[46] [현지조치] 사항

1. 제 목 : 지하주차장 천정 슬래브 균열보수 미흡
2. 조치부서 : □□지역본부

[그림 11] 천정슬라브 균열 현황

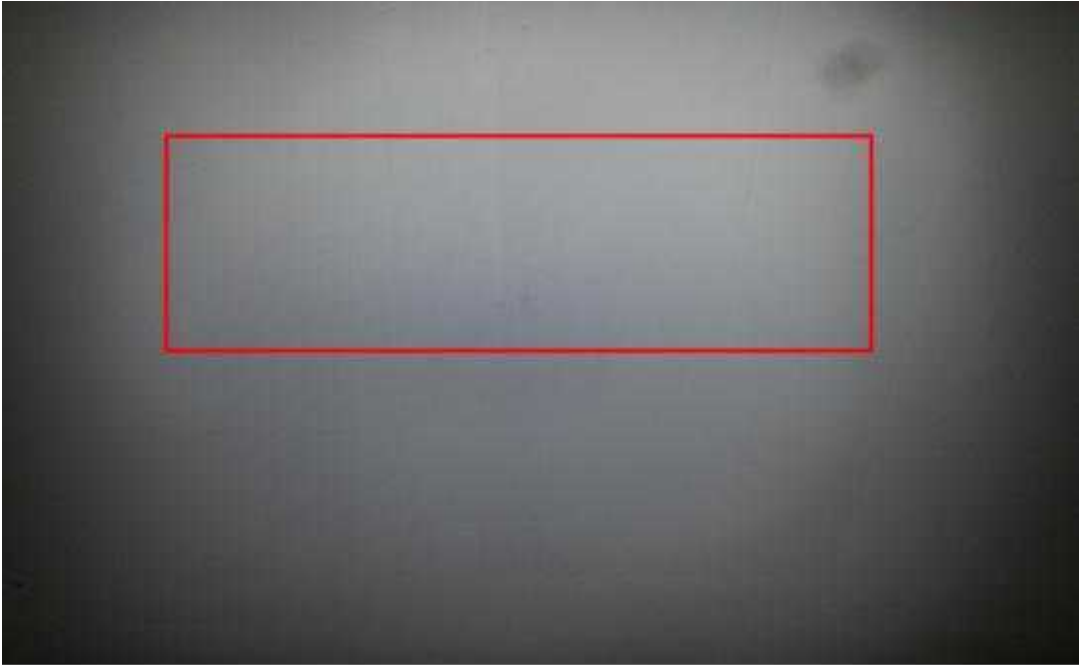
지하주차장 천정 슬래브 균열은 「공사시방서」 23560(콘크리트 균열보수)에 의거 진행성 여부 및 균열 폭에 따라 그에 맞는 보수 시점과 보수기준을 적용하여야 합니다.

그런데도 □□지역본부 ☒☒☒☒2 44, 45BL 아파트 건설공사 1공구(국임 1,557호) 현장을 점검한 결과 [그림 11]과 같이 지하주차장 천정 슬래브에 발생한 다수의 균열에 대하여 보수가 이루어지지 않고 있어 콘크리트 구조물의 성능 저하를 초래할 우려가 있습니다.

□□지역본부장은 ☒☒☒☒2 44, 45BL 아파트 건설공사 1공구의 지하주차장 천정 균열에 대하여 관련 시방기준을 준수하여 조속히 균열을 보수하시기 바랍니다.
